Le **31 JAN. 2013**

Nos réf : EE-669-12

Avis de l'autorité environnementale sur le projet de reconstruction du centre hospitalier Marc Jacquet à Melun (Seine-et-Marne)

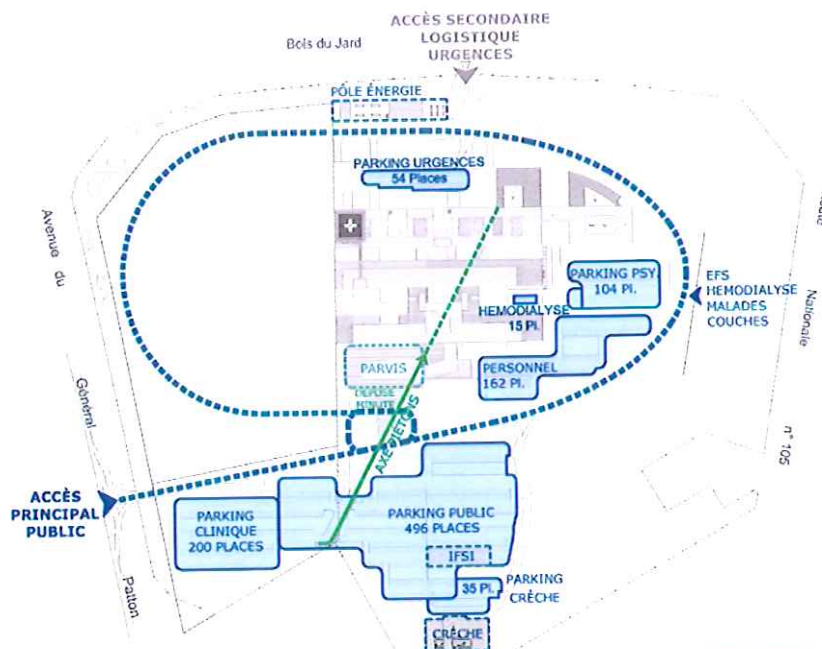
L'étude d'impact ne présente aucun photomontage ou croquis pour illustrer l'impact qu'aura ce projet sur le paysage. Cependant, on en trouve quelques visualisations dans le dossier de permis de construire (PC4 : notice de présentation du projet, PC6 : Insertion du projet dans son environnement).

Si l'impact paysager du projet est abordé, la seule réponse apportée à ce stade est le fait qu'un paysagiste et un architecte soient missionnés pour étudier son intégration paysagère. La partie « mesures » reste très théorique, il aurait été souhaitable de fournir un volet paysager présentant dans le détail les mesures d'intégration.
